株式会社シブタニ
産業設備事業部

パチン錠 ELP-104S の仕様変更について

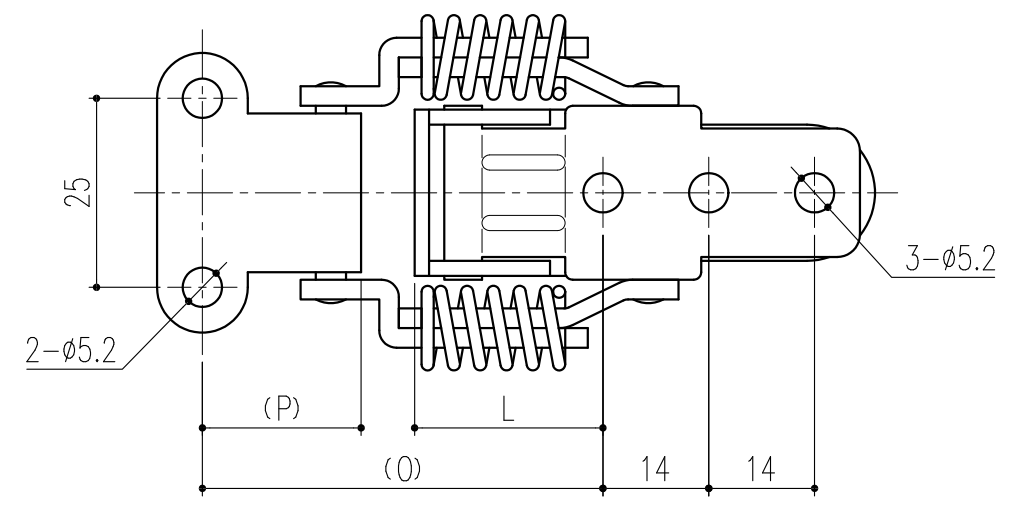
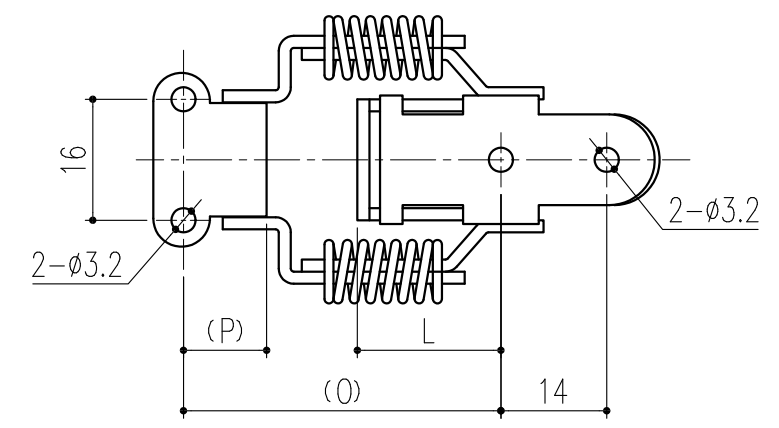
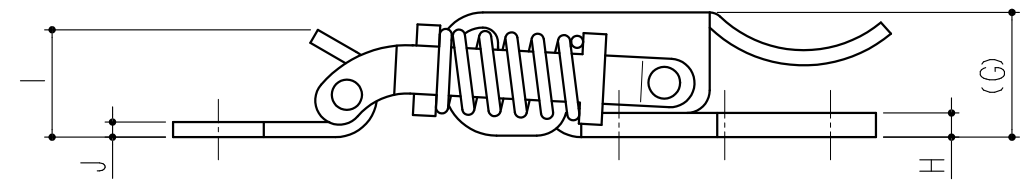
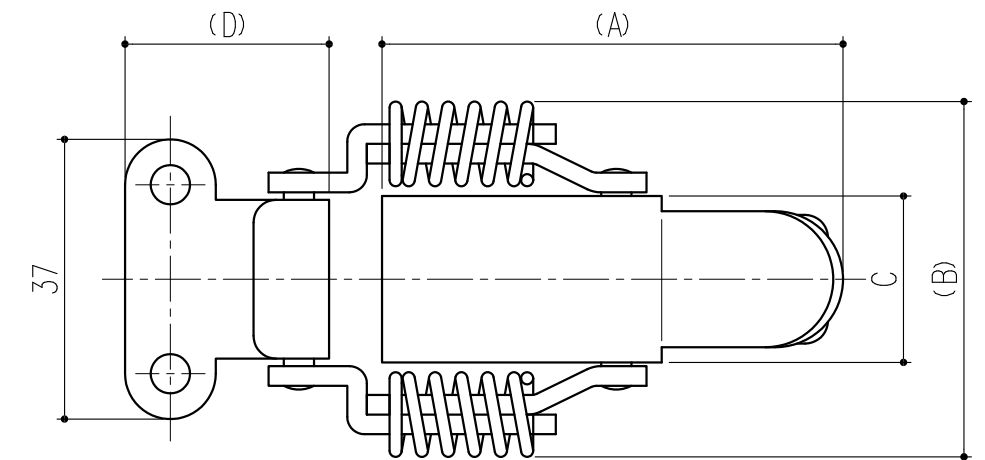
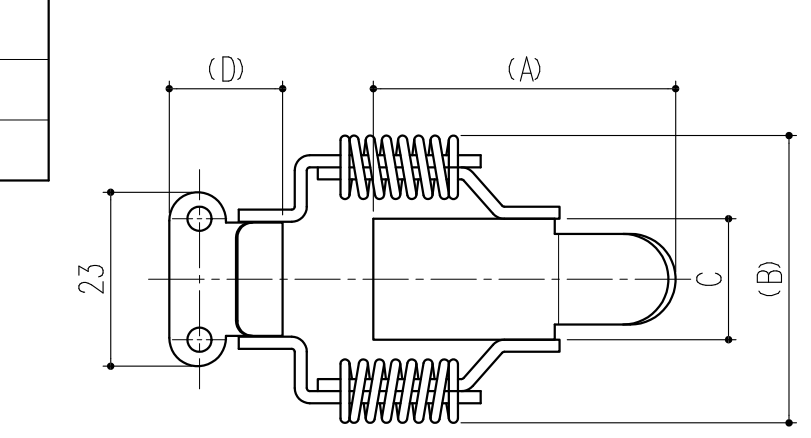
この度、ステンレス製パチン錠 ELP-104S-1 および ELP-104S-2 の仕様が
一部変更となります。

なお、鉄製の ELP-104-1 および ELP-104-2 に変更はございません。

品番	(A)	(B)	C	(D)	(G)	H	I	J	L	(O)	(P)
ELP-104-1	40	38	16	15	13	2	8.3	1.6	19	42	11
ELP-104-2	61	47	22	27	16.5	3.2	14.2	2	25	53	17
ELP-104S-1	42	36.5	16	16	13	1.5	9	1.5	(22)	43.5	12
ELP-104S-2	61.5	48.5	23	26	16	2	13	1.5	(25)	51.5	20
